【公報種別】特許法第17条の2の規定による補正の掲載

【公開番号】特開2012-219967(P2012-219967A)

【手続補正書】

【図6】

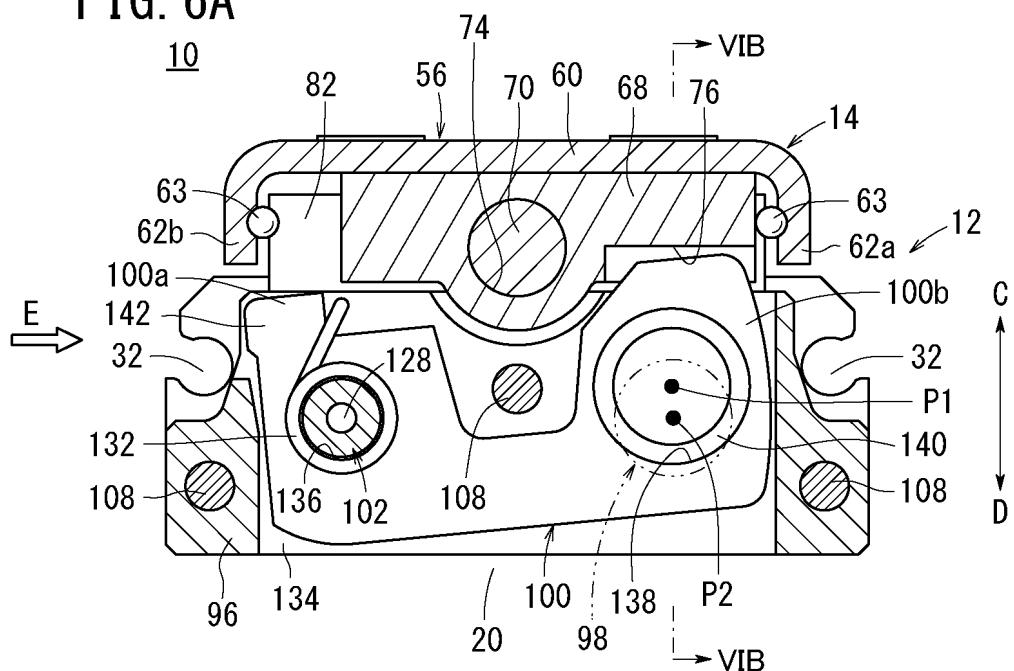
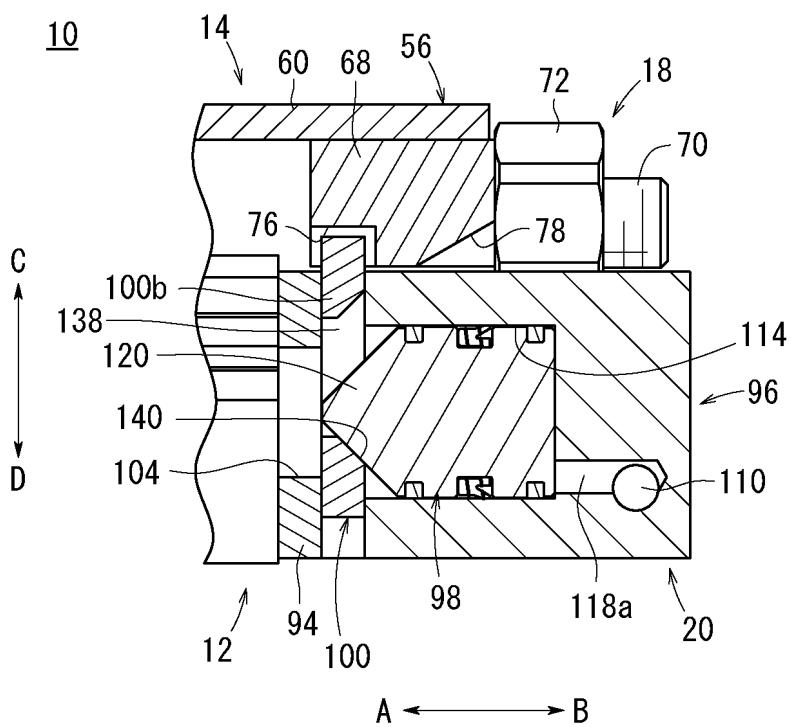
【手続補正4】**【補正対象書類名】**図面**【補正対象項目名】**図6**【補正方法】**変更**【補正の内容】**

【図 7】

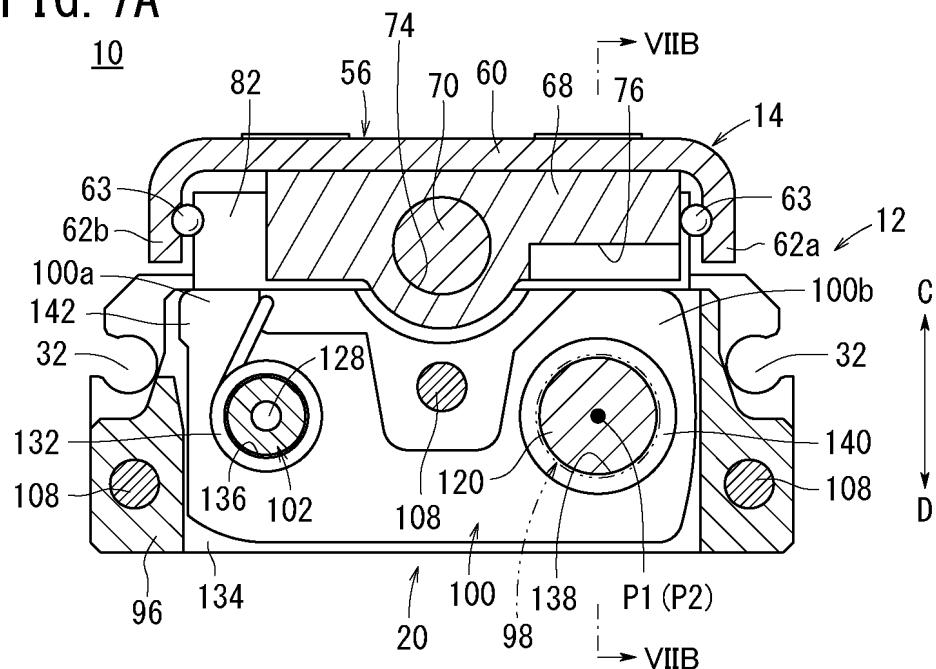
そのため、先ず、ピストン室114に供給された圧力流体によってサブピストン98がシリンダ本体12側(矢印A方向)へと押圧され、その円錐部120がロックプレート100のピストン孔138に当接した状態で移動する。これにより、ロックプレート100は、ピストン孔138のテーパ面140がサブピストン98の円錐部120によってスプリング132の弾发力に抗して下方(矢印D方向)へと押し下げられ、それに伴って、図7A及び図7Bに示されるように、前記ロックプレート100の他端部100bが、ホルダ部68の挿入溝76から離脱する。その結果、ロックプレート100によるスライドテーブル14の変位規制状態が解除され、該スライドテーブル14が軸方向(矢印A方向)に変位可能な状態となる。すなわち、サブピストン98は、圧力流体の供給作用下に変位し、ロックプレート100の他端部100bを挿入溝76から離間させる方向に回動させ、前記ロックプレート100によるスライドテーブル14の変位規制状態を解除可能な解除機構として機能する。

【手続補正5】

【補正対象書類名】図面

【補正対象項目名】図7

【補正方法】変更

【補正の内容】
